RENESAS TECHNICAL UPDATE

製品分類	MPU & MCU	発行番号	TN-RX*-A184B/J	Rev.	第2版
題名	RX610グループ フラッシュメモリのP/Eサスペンドコマンドに関する誤記訂正		情報分類	技術情報	
適用製品	RX610 グループ	対象ロット等	関連資料	RX610 グループ ユーザーズマニュアル ハードウェア編 Rev.1.20 (R01UH0032JJ0120)	
		全ロット

RX610 グループ ユーザーズマニュアル ハードウェア編のROM (コード格納用フラッシュメモリ)章において、SUSRDY ビットの説明、およびP/E サスペンドコマンドのフローチャートに誤記がありましたので訂正いたします。

図 26.19 書き込み/消去のサスペンド方法

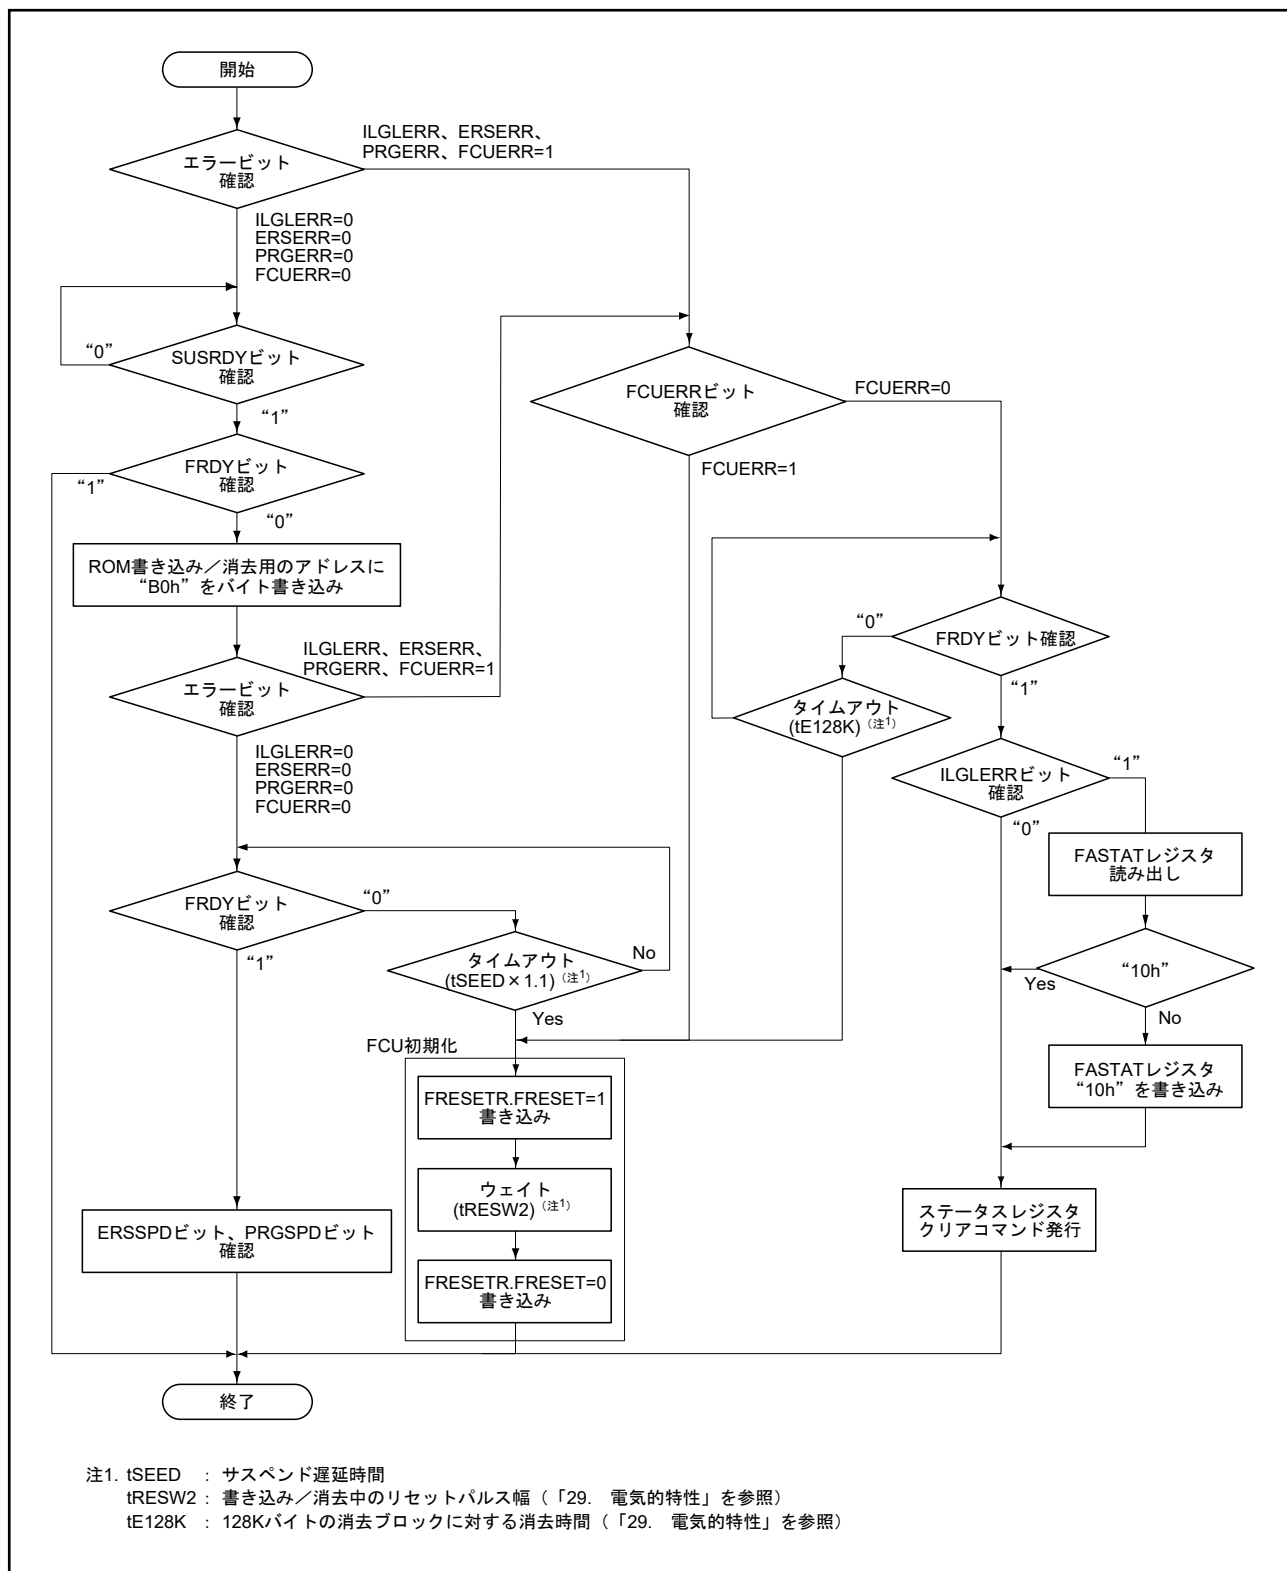
「図 26.19 書き込み/消去のサスペンド方法」に示すフローでは、SUSRDY ビットを確認する前に書き込み/消去処理が終了していた場合に、この確認ループを抜けることができなくなります。

そのため、以下のとおりタイムアウト処理と、FRDY ビットが“1”であった場合の中断処理を追加いたします。

注1. tSEED : サスペンド遅延時間
 tRESW2 : 書き込み/消去中のリセットパルス幅 (「29. 電気的特性」を参照)
 tE128K : 128Kバイトの消去ブロックに対する消去時間 (「29. 電気的特性」を参照)
